Gutachten über die Ursachen des Einsturzes des Lehrgerüstes des Val Mela-Viaduktes.

Zum Gerüsteinsturz des Val Mela-Viaduktes auf der Linie Bevers-Schuls der Rh. B.

Zum Gutachten über die Ursachen des Einsturzes des Val Mela-Viaduktes.

Abb. 1 Ansicht und Abb. 2 Schnitt des eingestürzten Lehrgerüsts, mit Angabe des Standes der Mauerungsarbeiten am Gewölbe zur Zeit des Einsturzes. — Masstab 1 : 250.

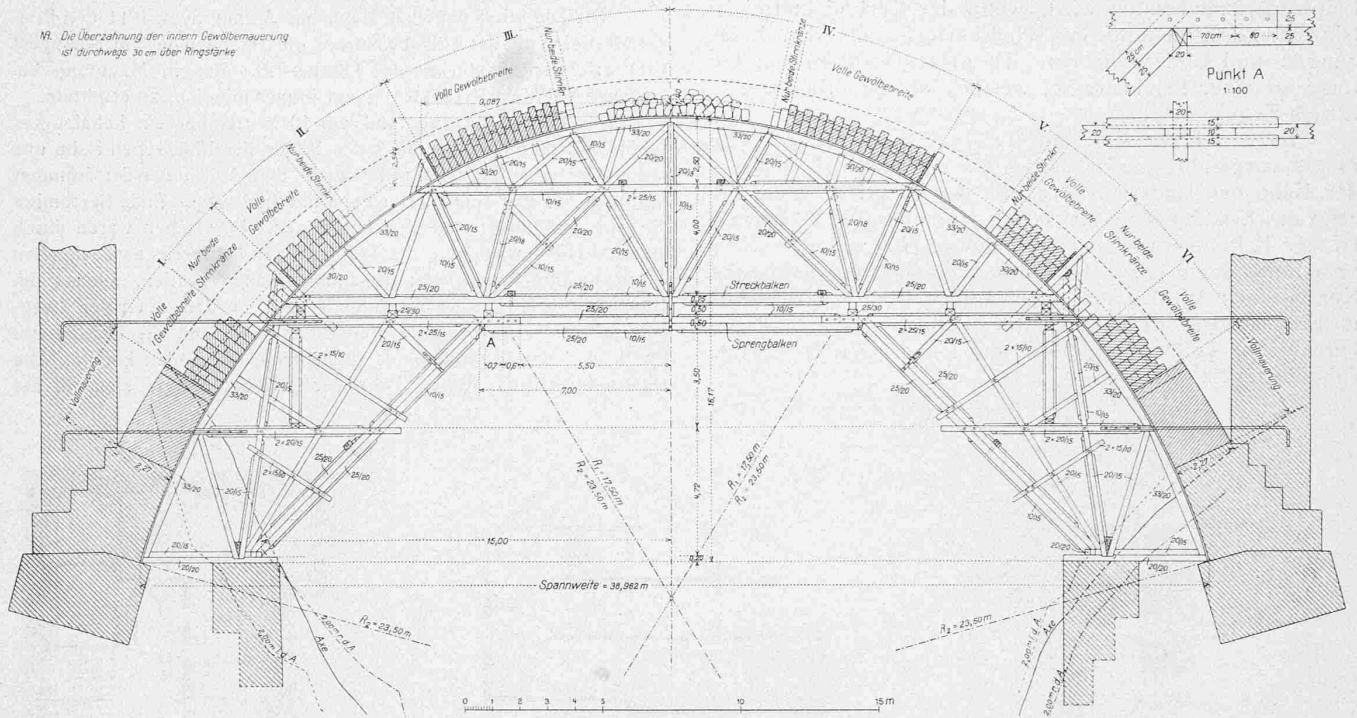
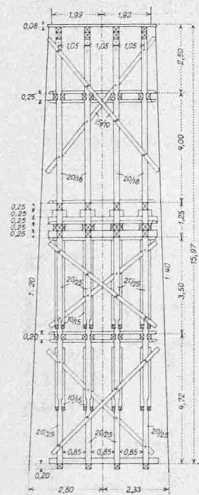
Ad. 1. Die Druckstreben, die vom festen Gerüst gegen die Gerüstmitte (Hängesäule) ansteigen, bilden mit der horizontalen Doppelzange (30, 48, siehe Gerüstplan 2) theoretisch ein Sprengwerk, praktisch dann, wenn die betreffenden Knotenpunkte fachgemäss durchkonstruiert sind.

Die am 25. August festgestellte, relative Senkung des Fixpunktes 2 (siehe Gerüstplan 2) gegenüber 1 und 3 von 14,5 mm hatte bis am 29. mittags beim bergseitigen Binder bis 55 mm zugenommen, die Talseite des Gerüsts hatte die Bewegung in geringerer Masse mitgemacht.

Abb. 3. Belastung des Gerüsts zur Zeit des Einsturzes. — Nach dem nachträglich im Masstab 1:20 angefertigten Holzmodell.

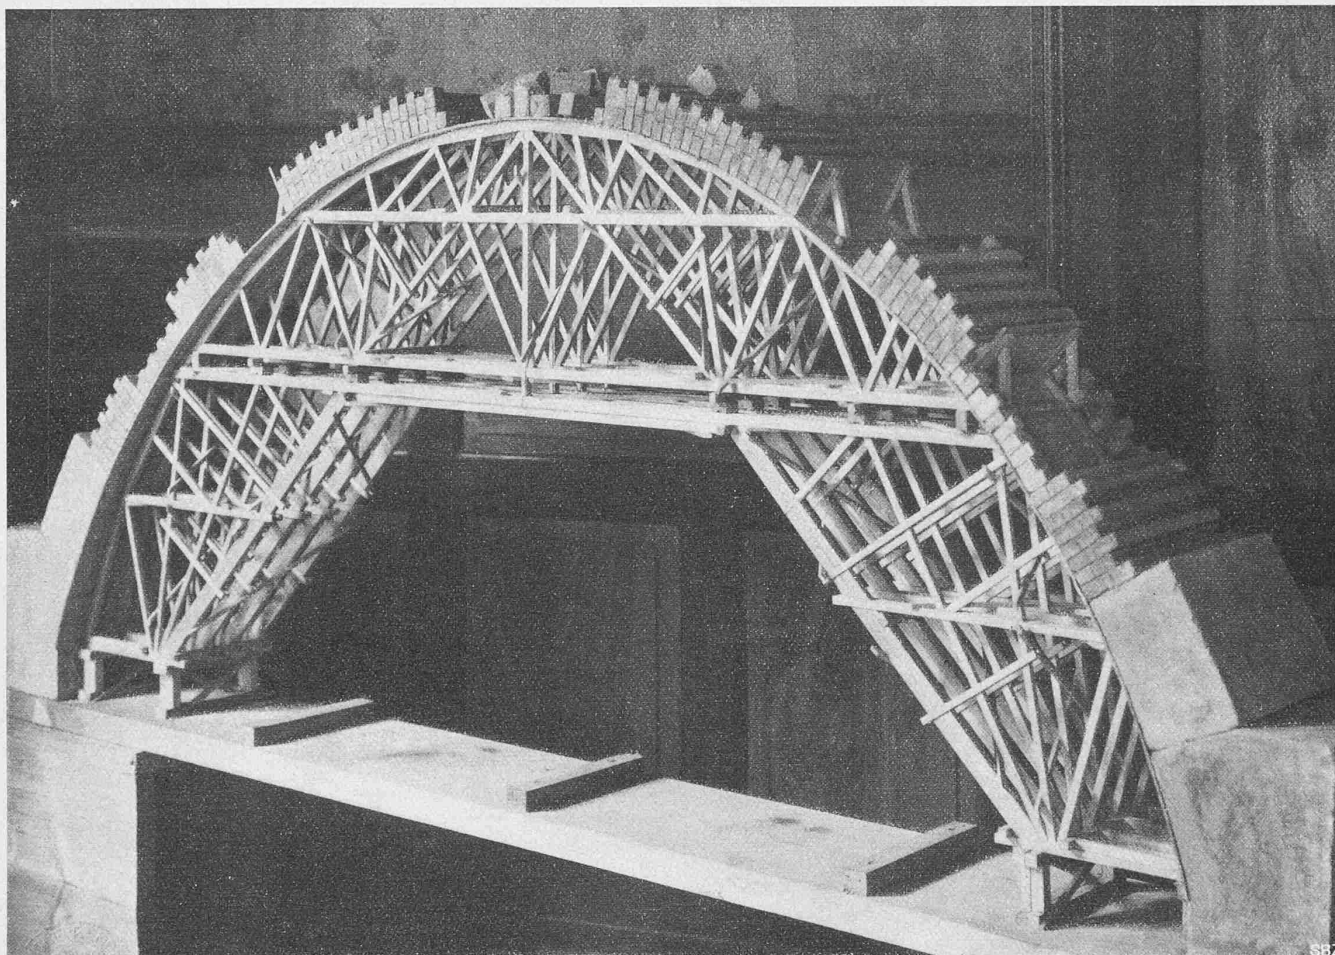
Bei Annahme, dass das genannte Sprengwerk die ganze von der Peripherie des Gerüsts herkommende Belastung aufnehme, arbeiten für den Belastungsfall beim Einsturz

die Streben mit 11 t

die Doppelzange mit . . . 6,6 t

und einer Sicherheit der Streben gegen Knicken normal zur Binderenebene von 3 bis 4, je nach Annahme der Knicklänge.

Die Doppelzange ist mehr als genügend stark.

Abb. 5.

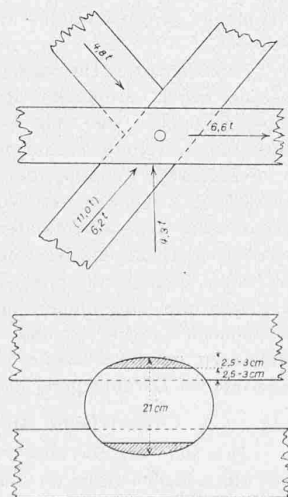
von 2,5 cm wird der Druck auf die tragende Fläche

$$\frac{4300}{2 \cdot (1,5 \times 20 \times 2,5)} = 65 \text{ kg/cm}^2,$$

was noch parallel zur Faser zulässig ist, nicht aber senkrecht zur Faser. Dabei ist Voraussetzung, dass die Ueberblattung tadellos ausgeführt und die Zangen scharfkantig sind; sobald dies nicht der Fall ist, wenn an der Kante nur 1 cm fehlt, so gestalten sich die Verhältnisse noch wesentlich ungünstiger, nicht nur bei der in Betracht gezogenen Rundholzstrebe, sondern auch bei denjenigen aus Kantholz. Holzverbindungen in Rundholz und waldkantigem Kantholz sind, wie bereits gesagt, schwierig genau auszuführen; es darf daher auch die Vermutung ausgesprochen werden, dass diese Sprengwerksknotenpunkte wohl nicht so beschaffen waren, wie sie für die Rechnung angenommen worden sind. Unter diesen Verhältnissen und mit Berücksichtigung des Umstandes, dass beim Nachgeben der Verbindung der Schraubenbolzen auf Biegung beansprucht wurde, der er nicht gewachsen war, und dass infolge der langen Trockenheit die Verbindungen gelockert waren, darf angenommen werden, dass ein Nachgeben der Verbindungen in den Sprengwerksknotenpunkten stattgefunden haben wird. Dadurch sind dann auch die Gegenstreben (Nr. 39 und 45) in Funktion gekommen.

Abb. 7.

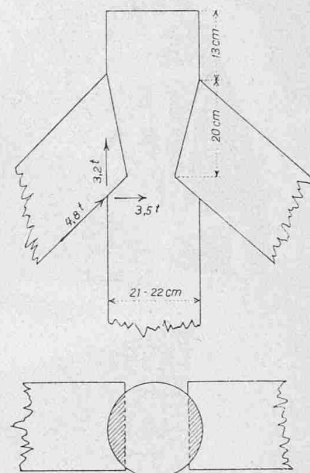
Am 28. August nachmittags war zum erstenmal ein Krachen des Gerüsts gehört und konstatiert worden, dass sich auf Seite Bevers die Pass-Stücke (Verbindungskranzhölzer zwischen dem festen und dem beweglichen Gerüstteil) nach aufwärts verschoben hatten, und zwar bergwärts 5 cm, talseits 3 cm. Auch auf Zernerseite war das Heraustreten der Pass-Stücke konstatiert worden, aber in geringerer Masse. (Rapport Braun vom 20. September, Aktenstück Nr. 8.)

Die Folge des Durchhanges des Streckbaumes und damit, infolge der festen Verbindung, des Spannriegels mit der obern Doppelzange desselben, war eine Verkürzung dieser Konstruktionsteile. Durch den von dieser Formänderung ausgehenden Impuls und durch die exzentrische Wirkung der auf die unter rund 45° geneigten Pass-Stücke wirkenden Last wurden diese hinausgedrückt. Der Vorgang musste sich akzentuieren durch das Lösen eines Teiles der Ankereisen. Diese letztern waren unnötig, solange die Spannriegel des festen Sprengwerks ihre anfängliche Lage beibehielten; sobald diese sich aber einschlugen, übten sie einen Zug auf die mit ihnen verbundenen Zangen aus und wurden die Anker beansprucht. Das Ausstossen der Pass-Stücke war demnach lediglich die Folge der eingetretenen Durchbiegung des Gerüsts.
